「わかりやすい！第4類消防設備士試験」（大改訂第4版）お詫びと訂正

本書の掲載内容に下記の誤りがございました。ここに訂正させていただきますとともに深くお詫び申し上げます。初版時からの訂正を載せております。お手持ちの本では修正されている可能性もございます。

⑤ 自動火災報知設備

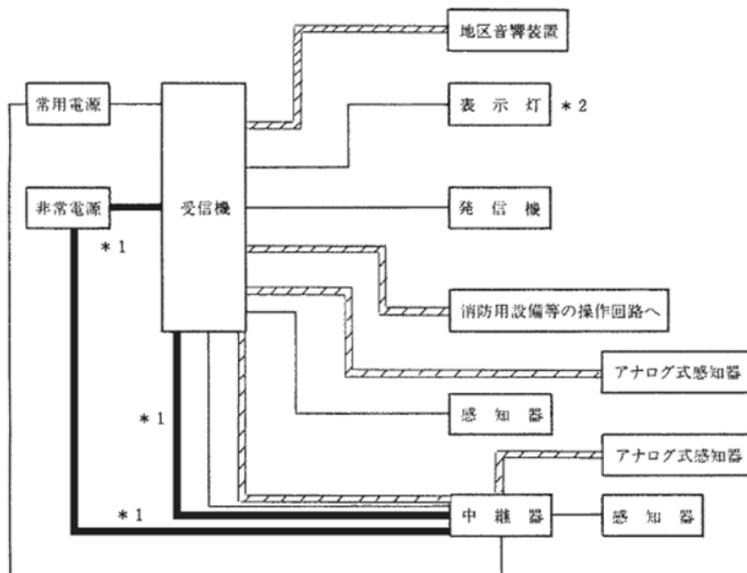
p.334, 問題4の解答 p.336のHについて:下図、平成14年9月30日、消防予第282号の耐火、耐熱配線の図より、Hは*1の部分になり、受信機に予備電源が内蔵してあれば受信機～非常電源の間は一般配線でよいという解釈の元に、解答を一般配線に訂正させていただきます。

注 *1 中継器の非常電源回路（受信機又は中継器が予備電源を内蔵している場合は一般配線でよい。）
